Bauvorhaben:
Umbau und Erweiterung
Bertolt-Brecht-Gesamtschule
Humboldtstraße 14
30926 Seelze
Bauherr:

5-F-25d

Schnitt
Bauteil F

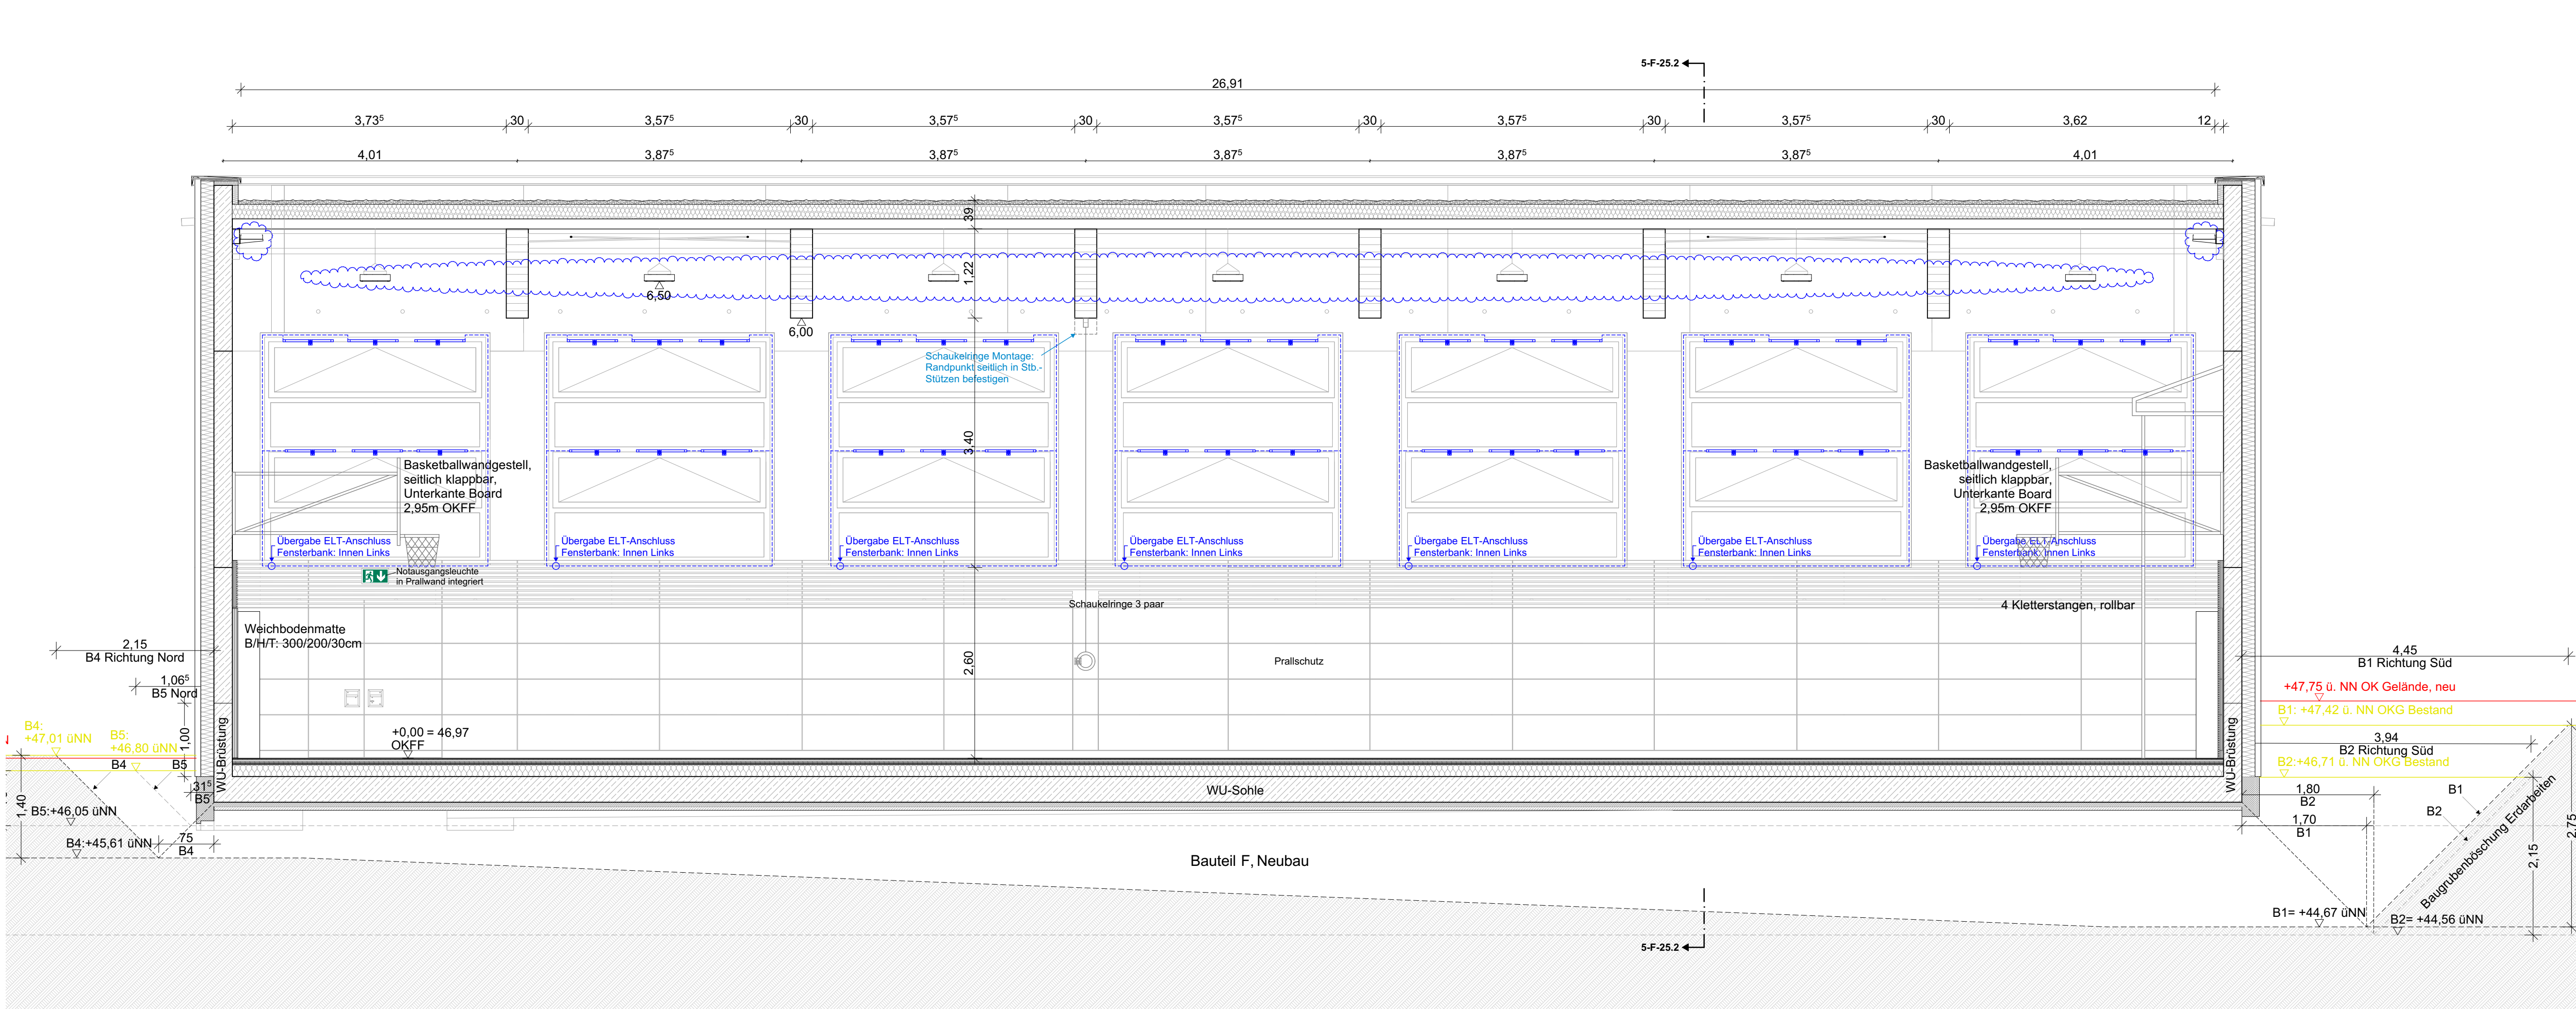
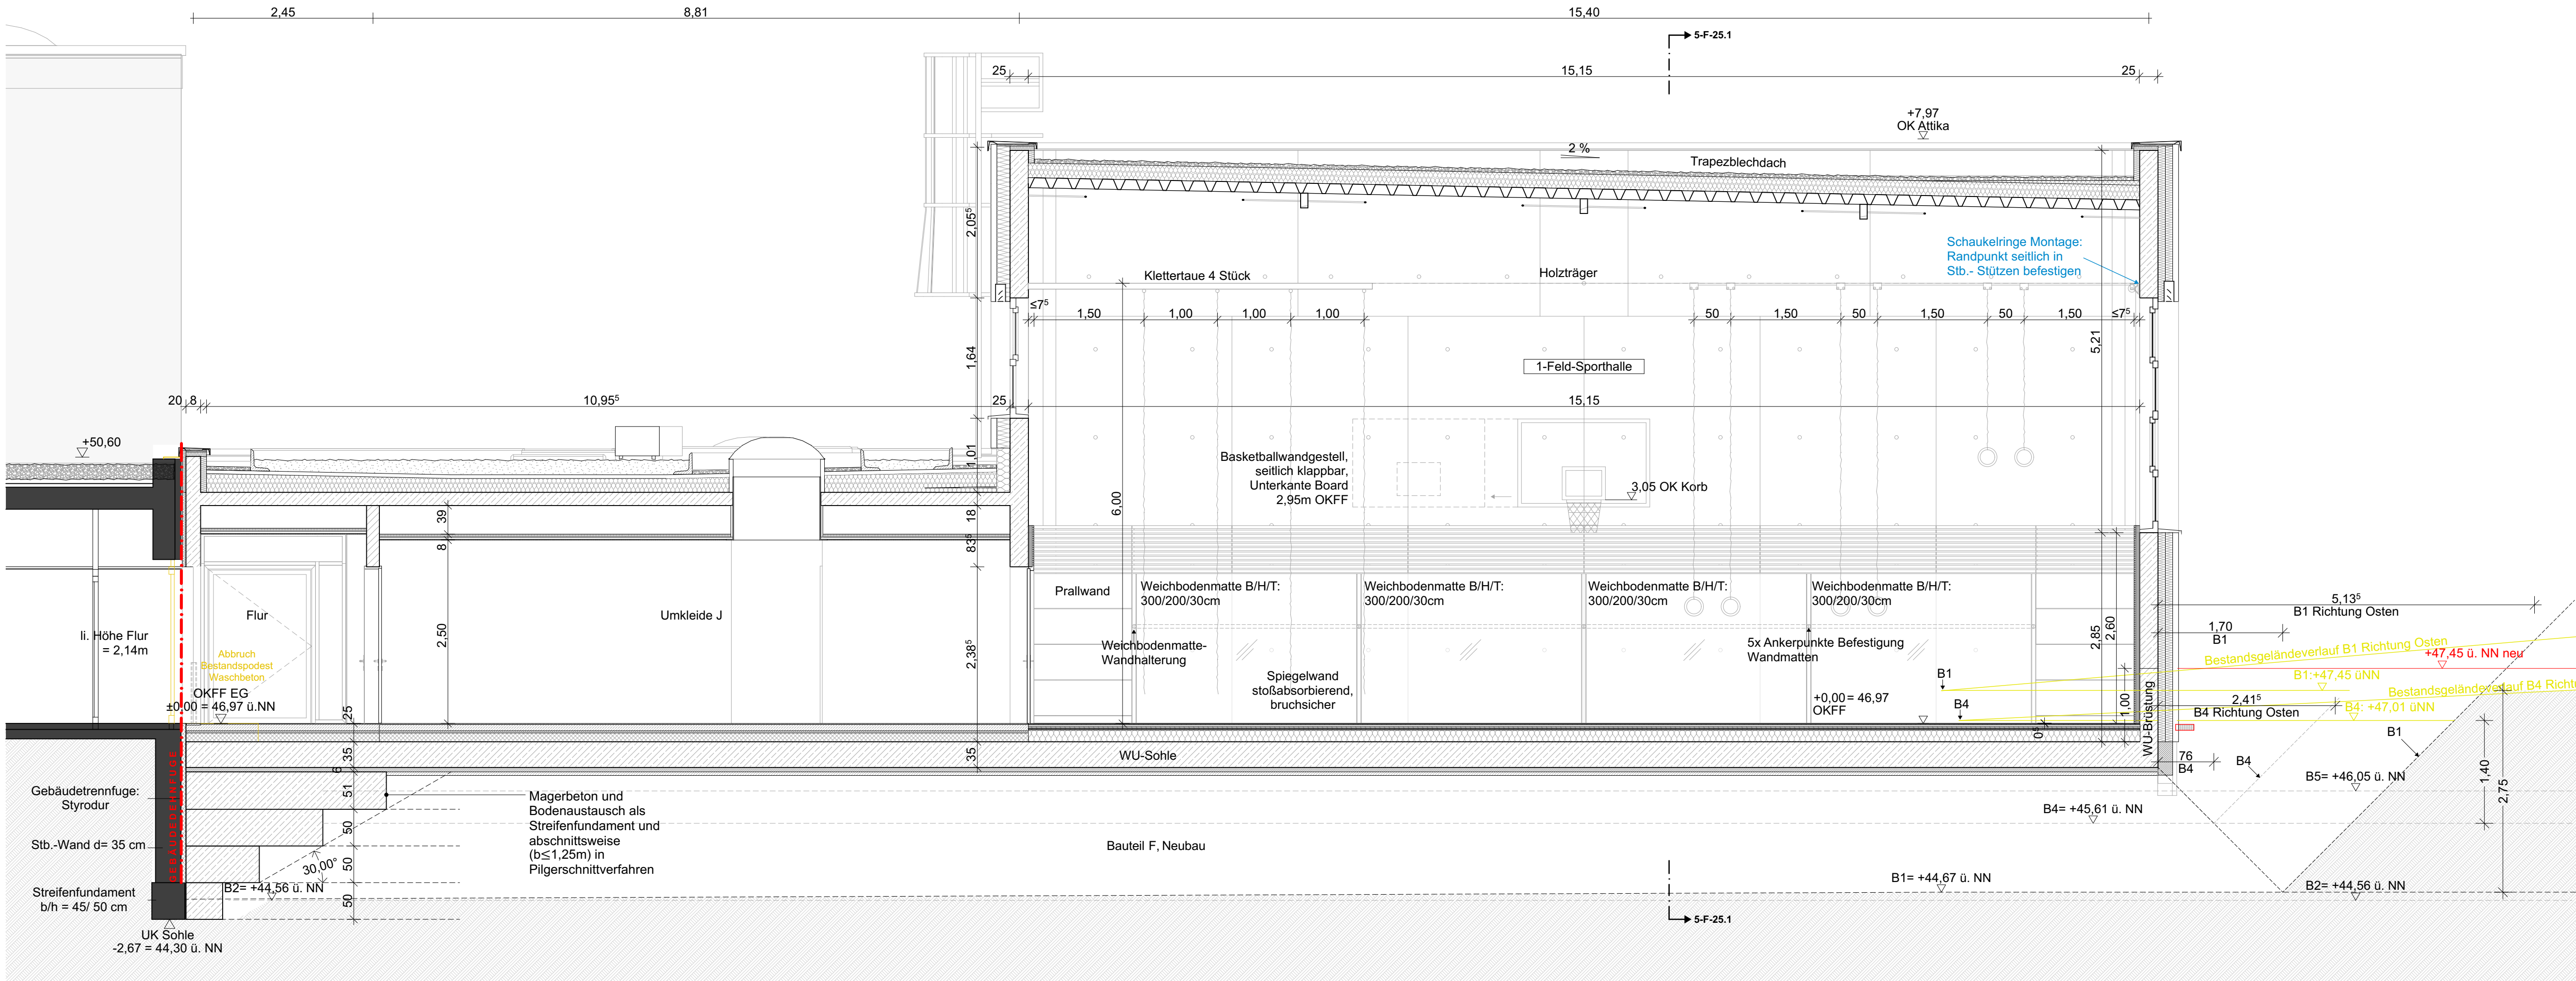
Index	Bemerkung / Änderung	Datum	gez.
d	ELT-Steuerung Basketball entfernt	24.02.2026	Fm
c	Anpassung Fenster (-Steuerung), Prallwand	24.02.2026	Fm
b	Maßketten Baugrube ergänzt	19.11.2025	Jh
a	Anpassung Baugrube u. Anschluss an Bestand	04.11.2025	Jh
